Enquête publique

Projet de microcentrale hydroélectrique de Denouval sur la commune de Carrières-sous-Poissy.

Rapport d'enquête Avis et Conclusions du Commissaire Enquêteur

Pour le local technique situé dans le lit majeur du cours d'eau :

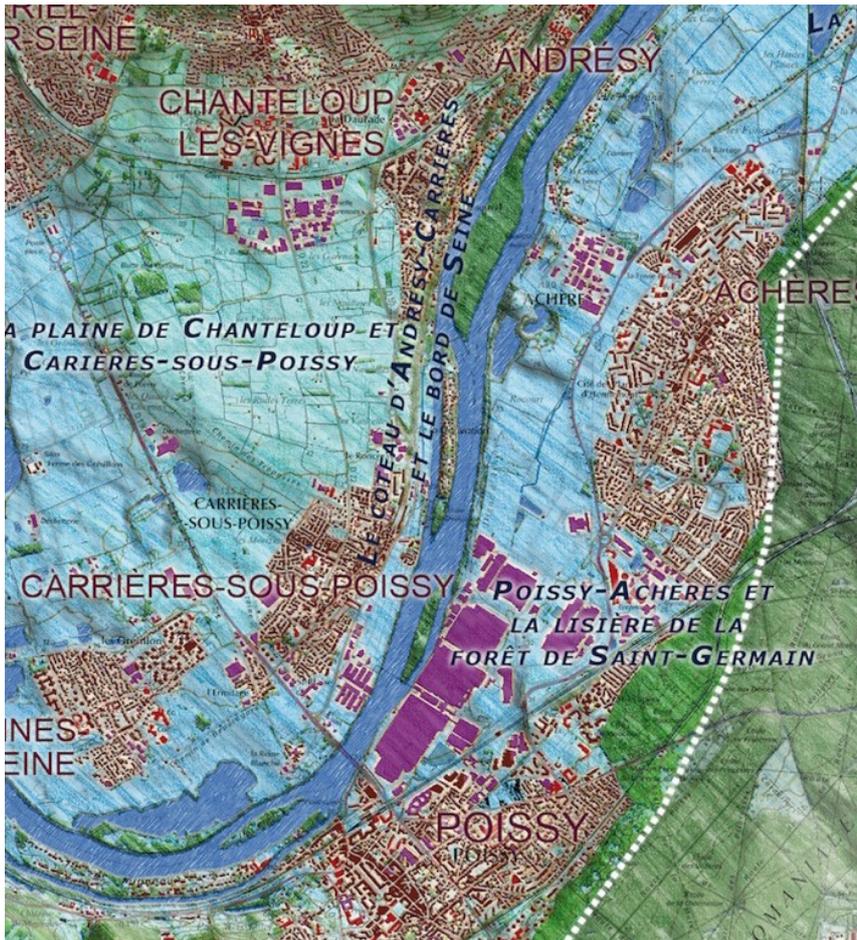
Les pièces du dossier de demande d'autorisation sont donc modifiées en conséquence.

Le dossier a été mis en cohérence dans la nouvelle version du dossier de demande d'autorisation jointe à la présente note de complément. La surface soustraite à l'expansion des crues est égale à la surface des pilotis permettant de supporter le local technique. Le local sera supporté par quatre pilotis métalliques de diamètre extérieur maximum de 600 mm.

Ainsi la surface des quatre piliers soustraits à l'expansion des crues est égale à : $4 \times \square \times (0,600^2/4) = 1,13 \text{ m}^2$.

1ère version : Mise en place de turbines VLH et passe à poissons en rive gauche Le projet prévoyait initialement la mise en place de turbines VLH ichtyocompatibles dans l'ancien canal éclusier. La passe à poisson était également positionnée en rive gauche du site.

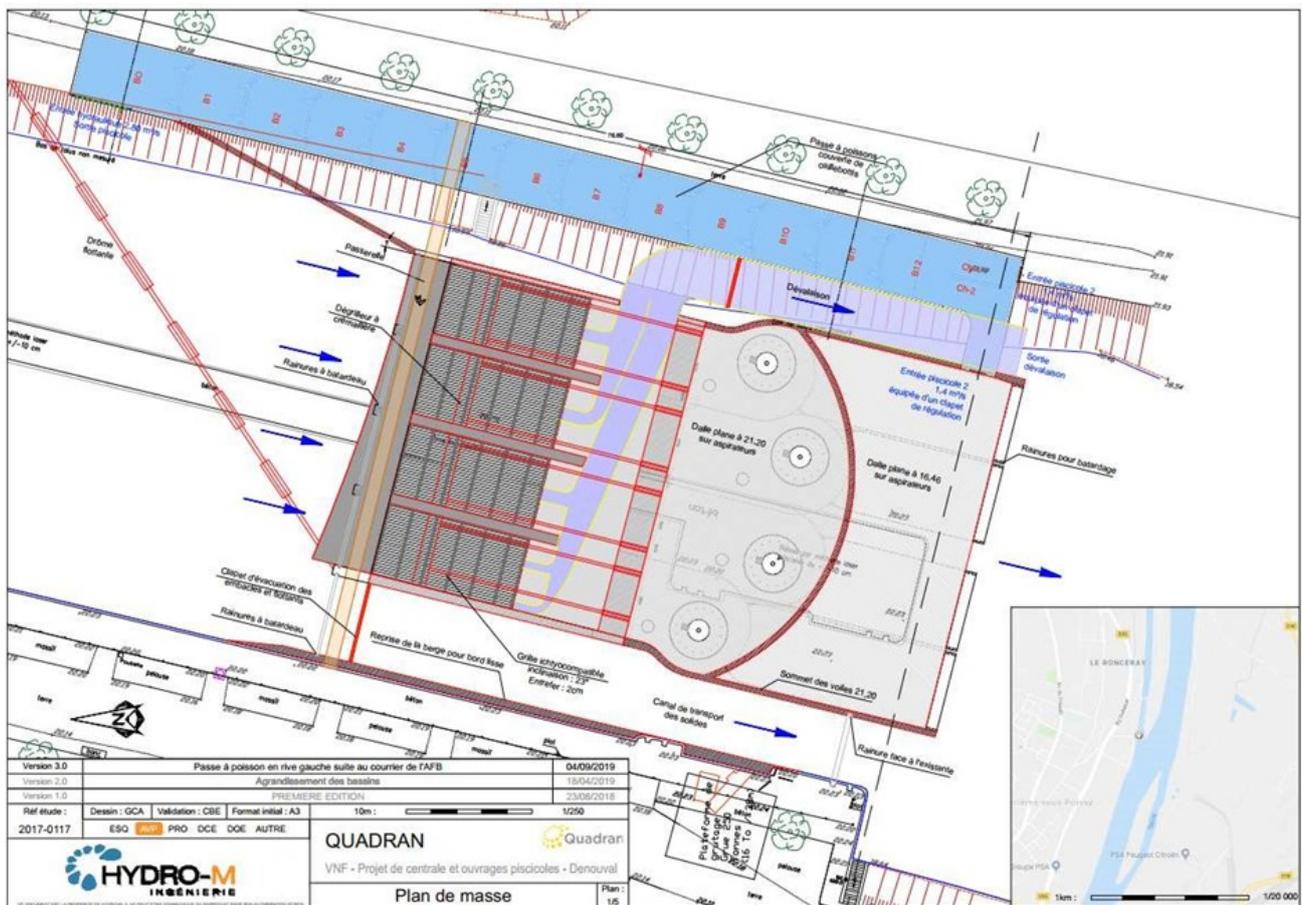
Dans le dossier soumis à enquête publique en sa partie *Etude d'impact sur l'environnement*, au § 7-2 « Alternatives étudiées » datée d'août 2018 on décrit les 2 versions du projet :

10.8 Pérennité du projet

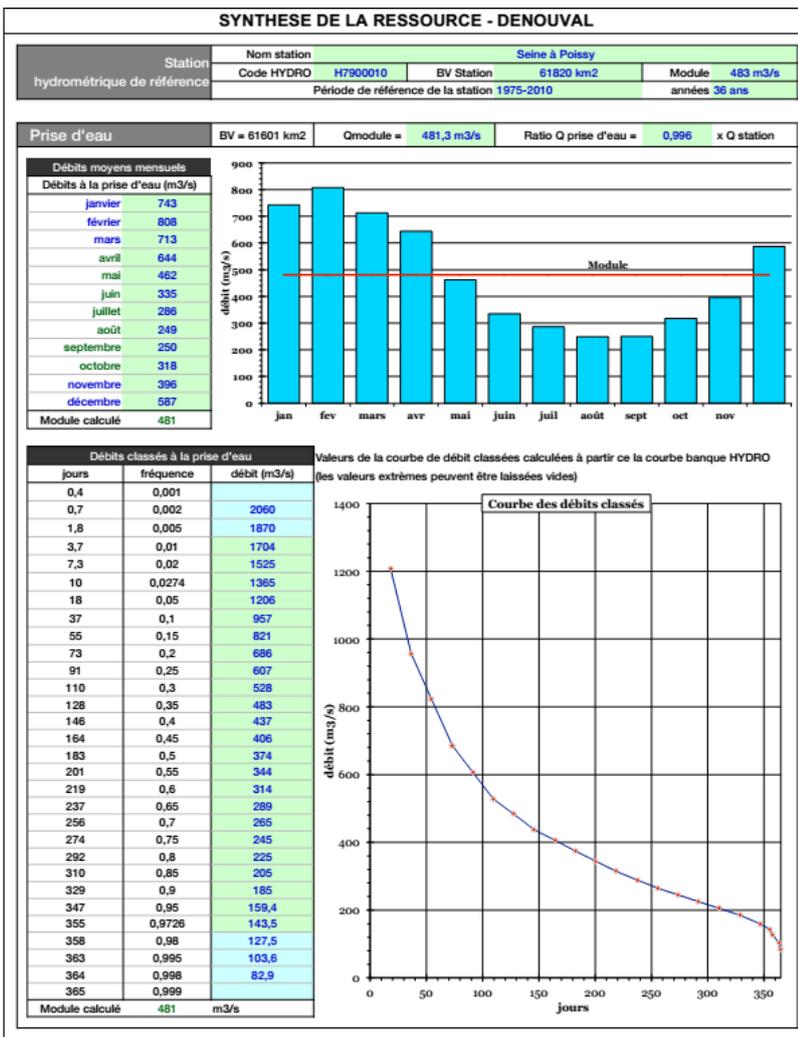
A-t-il été fait une étude prospective sur le niveau d'eau de la Seine dans les décennies à venir pour permettre le fonctionnement de l'usine hydroélectrique ?
